RESOLUCIÓN METROPOLITANA N° S.A. 000278

17 MAR. 2014
 “Por medio de la cual se otorga un permiso de ocupación de cauce”

CM 05 04 0850
 Quebrada La Volcana
 Carrera 34 con calle 6 Sur

LA SUBDIRECTORA AMBIENTAL DEL ÁREA METROPOLITANA DEL VALLE DE ABURRÁ

Figura 1. Perfil de detalles del diseño de la obra de descarga
Fuente: Anexo del oficio N°. 019695 de 06 de septiembre de 2013

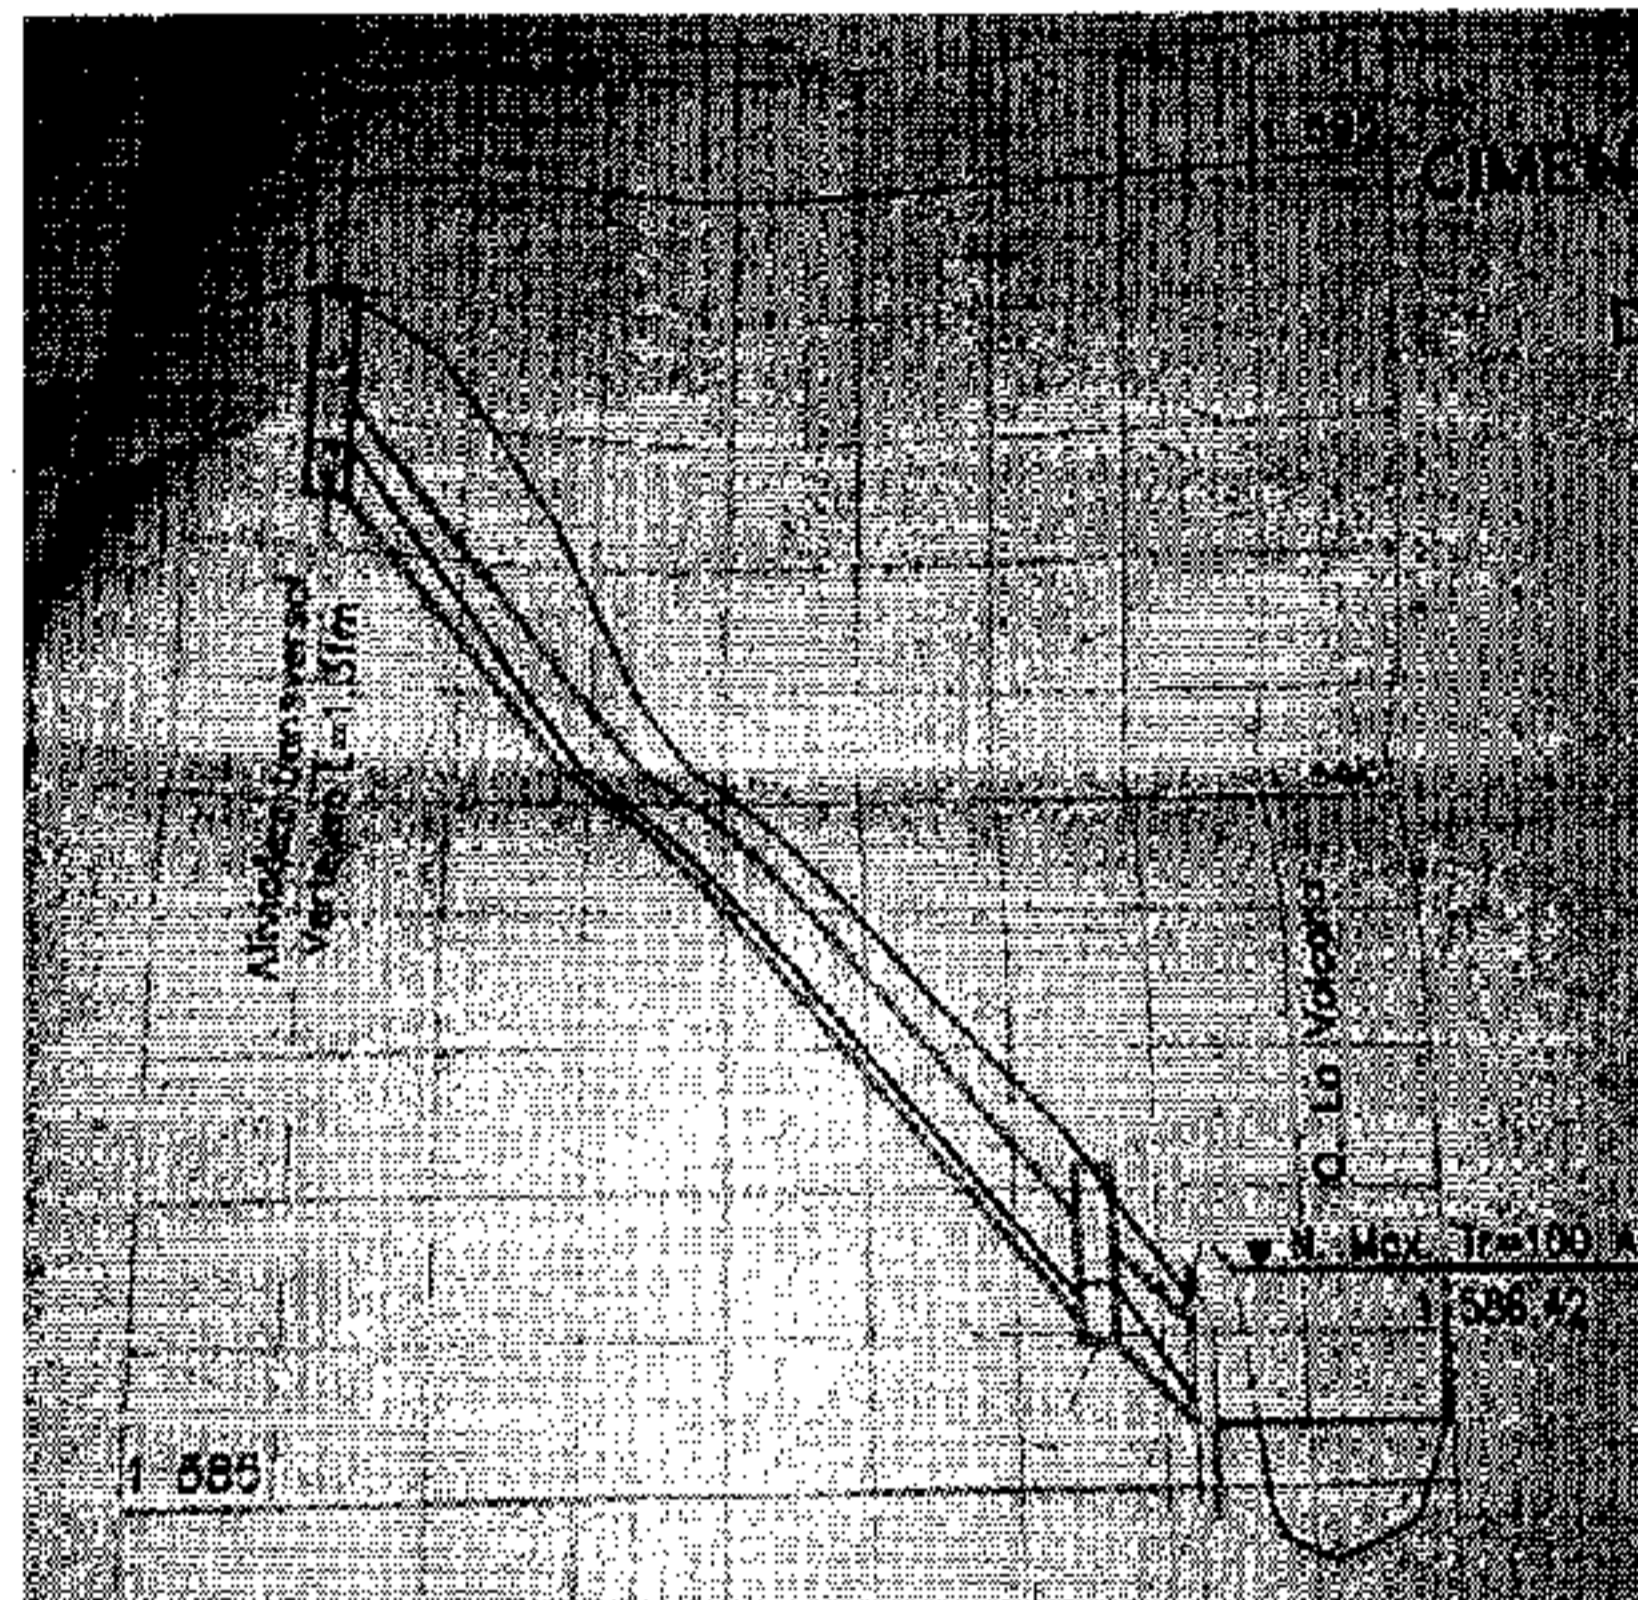
Una vez revisado el estudio hidráulico, se encontró bien realizado y calculado mediante metodologías conocidas, presentando resultados satisfactorios y coherentes, por lo cual se acepta el diseño realizado, así como las obras requeridas.

La obra a construir es: Se ejecutará una descarga de aguas lluvias, en el tramo aguas abajo de la Carrera 34 con Calle 6 Sur, barrio el Poblado, consistente en un cabezote en concreto reforzado y una tubería de 500 mm sobre la quebrada La Volcana, para aliviar las aguas lluvias que transporta el colector del sector durante los eventos de lluvia, por efecto de conexiones erradas y caudales adicionales localizados aguas arriba (ver figura 1, 2 y 3). Este alivio de caudal permitirá reducir los caudales de aguas lluvias transportadas y los diámetros de las tuberías del colector hacia aguas abajo, e igualmente reduce las posibles sobrecargas del Interceptor Oriental de Medellín durante los eventos de lluvia. La obra de descarga cuenta con las siguientes especificaciones:

Figura 3. Perfil de detalles del diseño de la obra de descarga y niveles de crecientes.
Fuente: Anexo del oficio N°. 019695 de 06 de septiembre de 2013

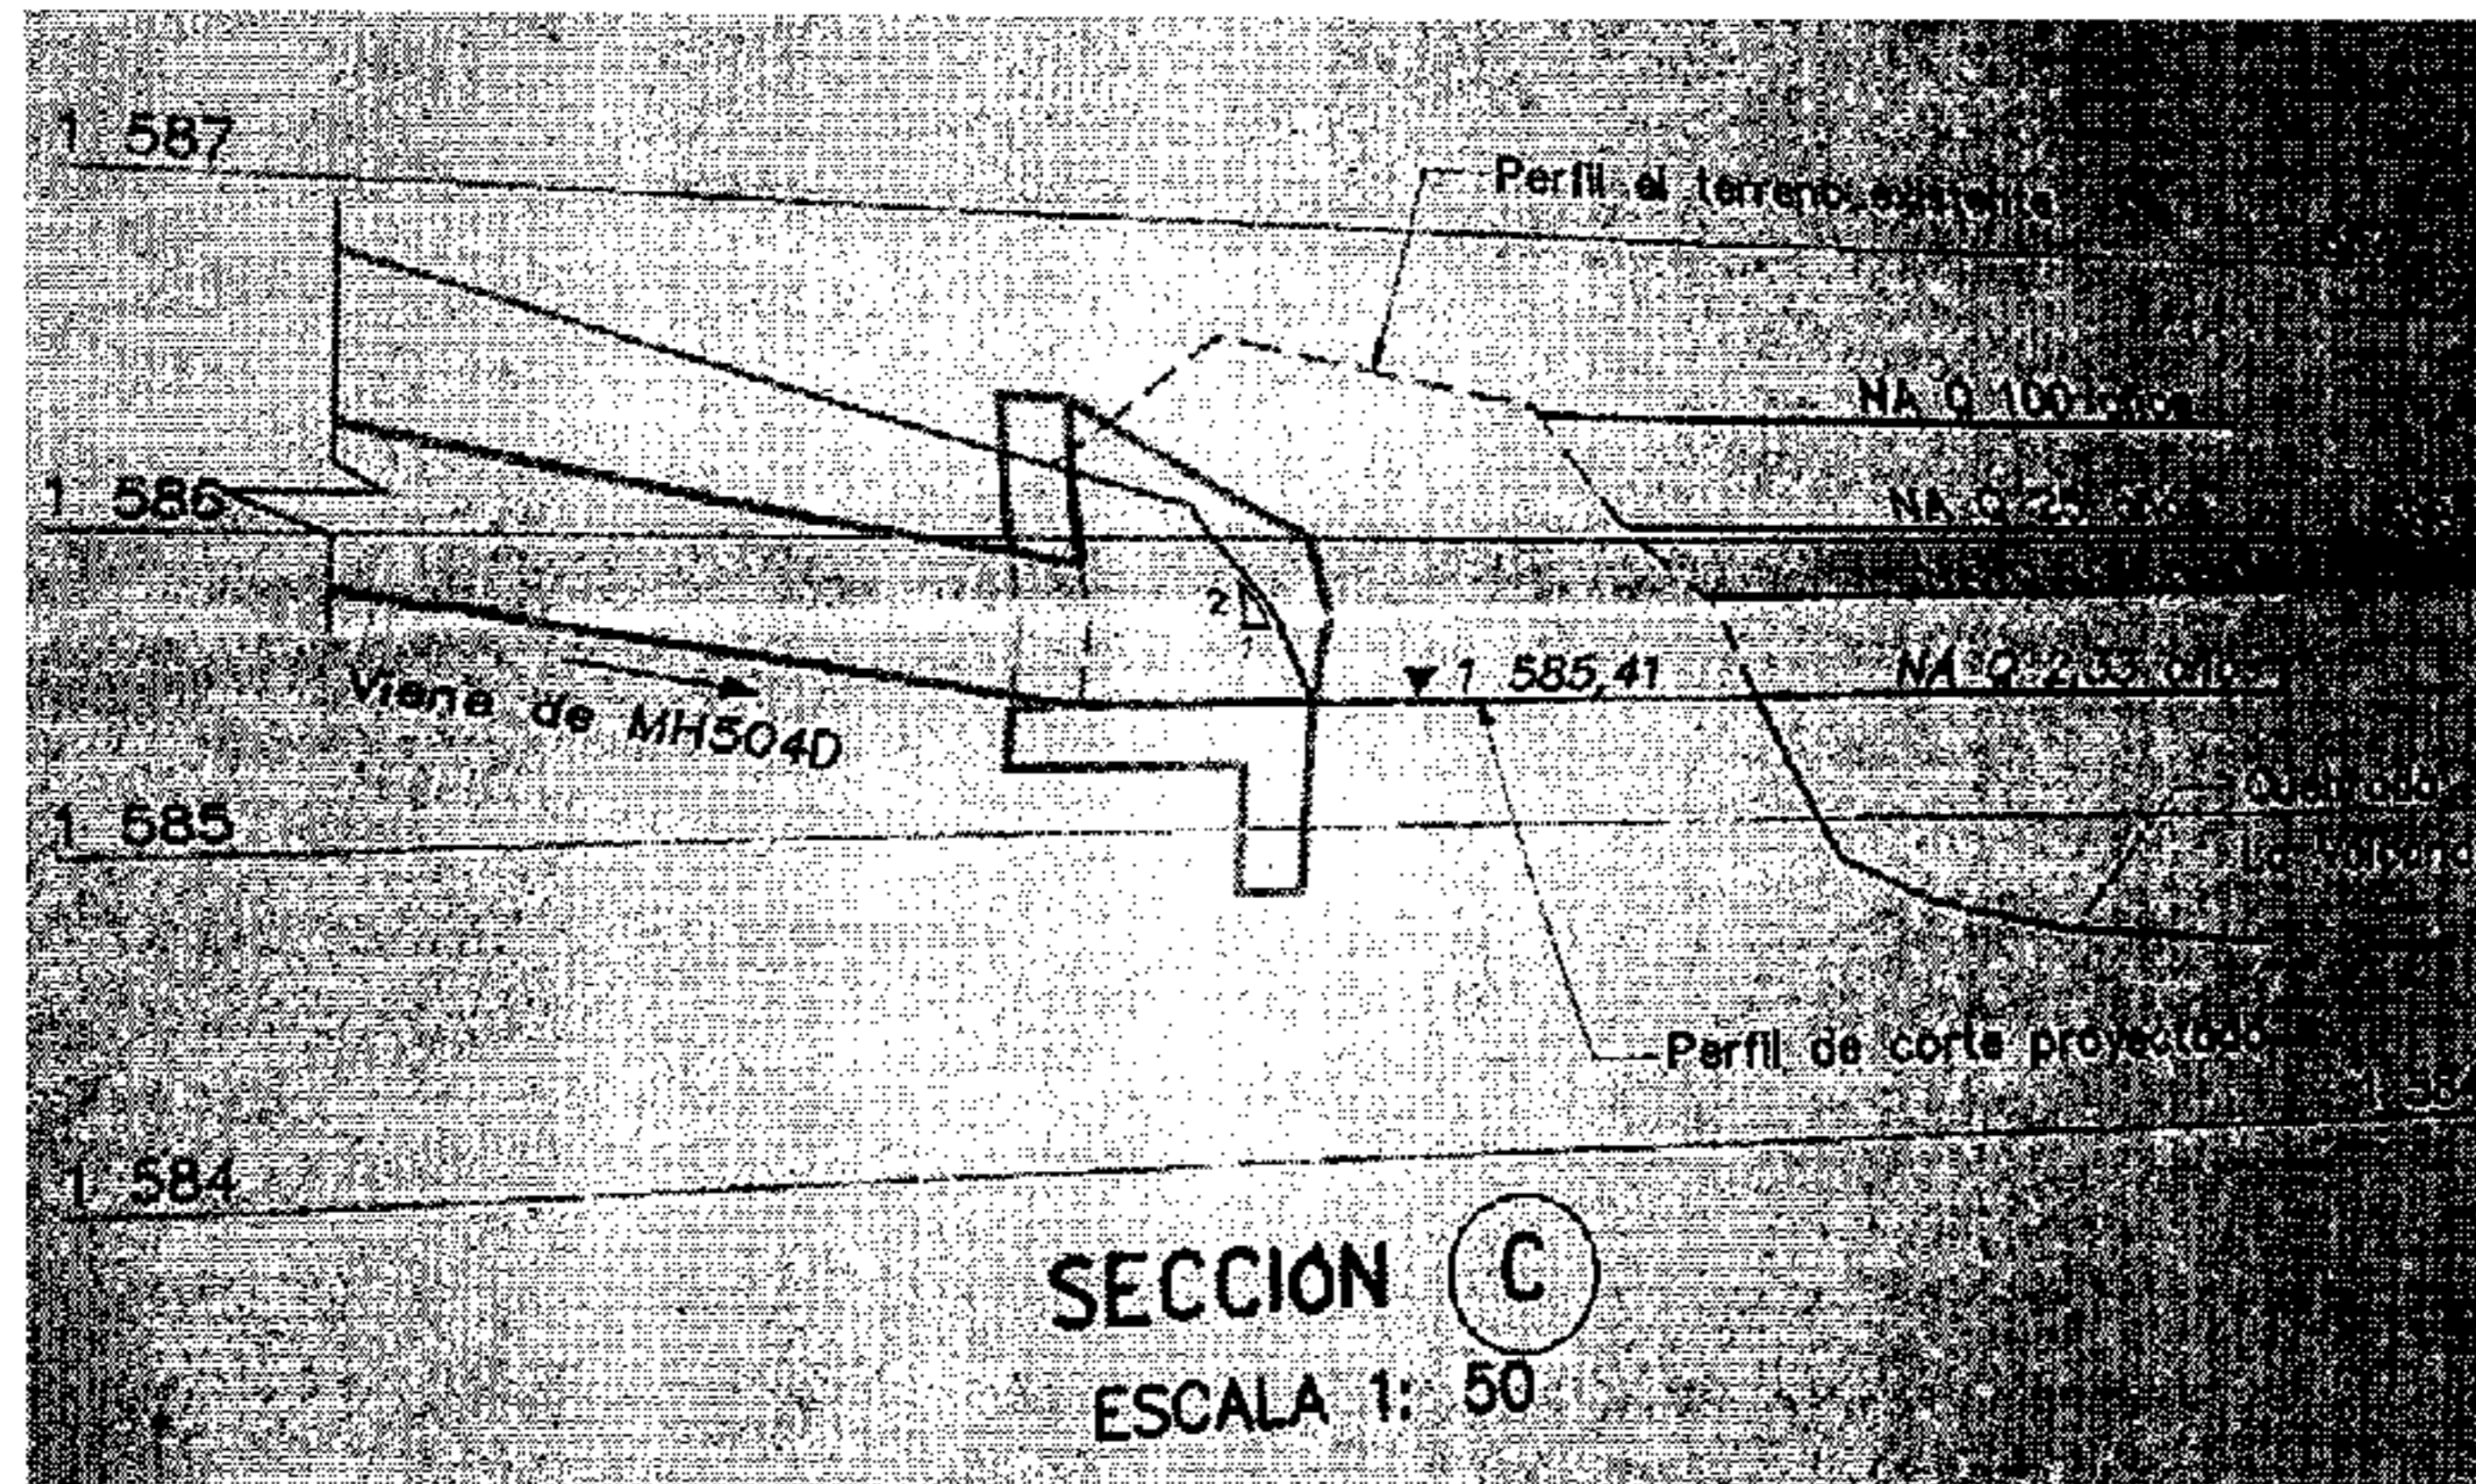
El estudio hidráulico aportado es consistente y los resultados dados como velocidad y lámina de agua para el período de retorno de los 100 años fueron insumo para evaluar que la ubicación de la descarga con respecto al cauce de la quebrada La Volcana es adecuado y no se genera afectación tanto de la obra como del cauce y zonas aledañas a la misma.

De acuerdo con la evaluación de la ubicación de la obra de descarga, se encontró que ésta obra con respecto al cauce de la quebrada, presenta una cota de batea que coincide con el nivel de agua correspondiente a la creciente con periodo de retorno de 2.33 años (1585.41 msnm), pero está por debajo de los niveles asociados al resto de las crecientes evaluadas. Sin embargo, la descarga proyectada B2 no presentará problemas desde el punto de vista de la inmersión por las crecientes, ya que se tiene una alta pendiente de las tuberías aguas arriba de la descarga y que el aliviadero asociado a la descarga, presenta una cota de 1592.4 msnm, muy por encima del diseño de la descarga y del nivel máximo asociado al caudal con periodo de retorno de los 100 años.
